?????
?? ???? ?????
Greenery Lounge

가구상세도-01
(정비실-주방)

F-01

TOP VIEW

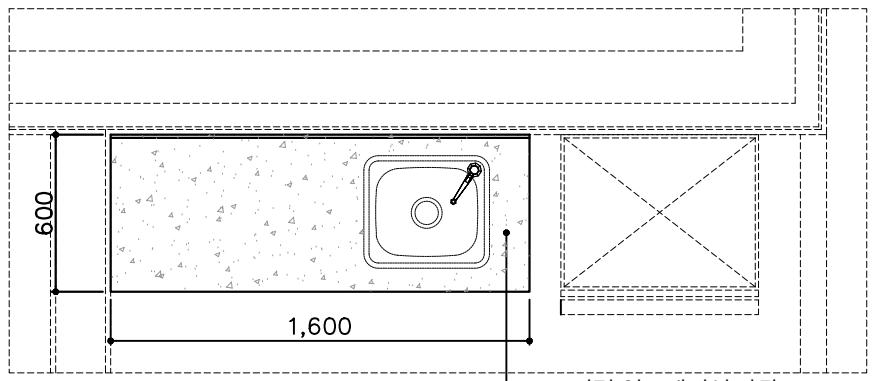
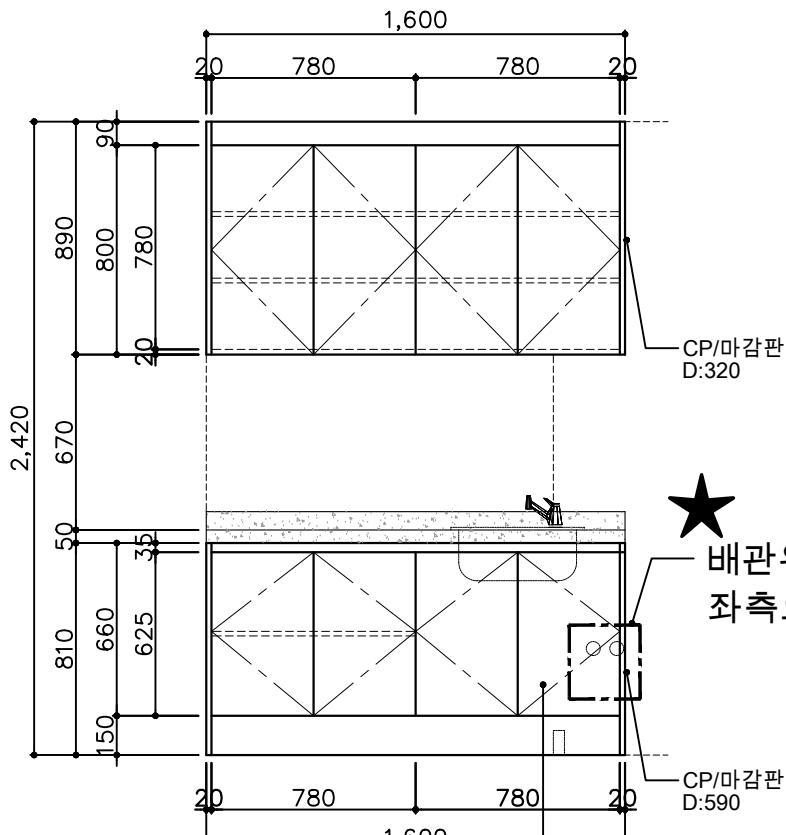
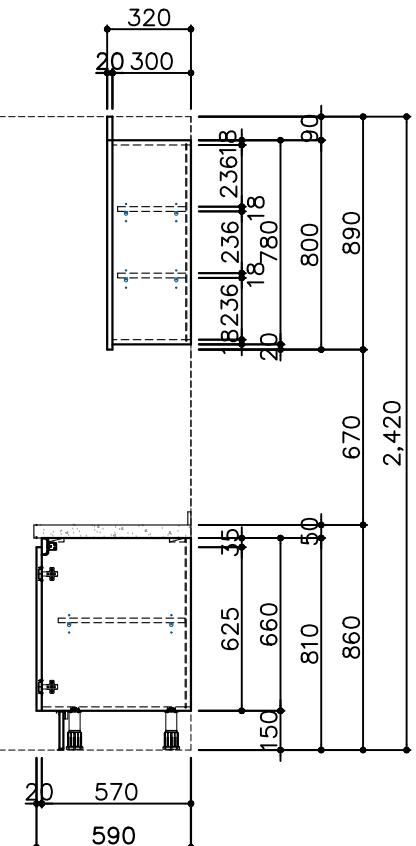
★
배관위치/변경요망!
좌측으로 200이상
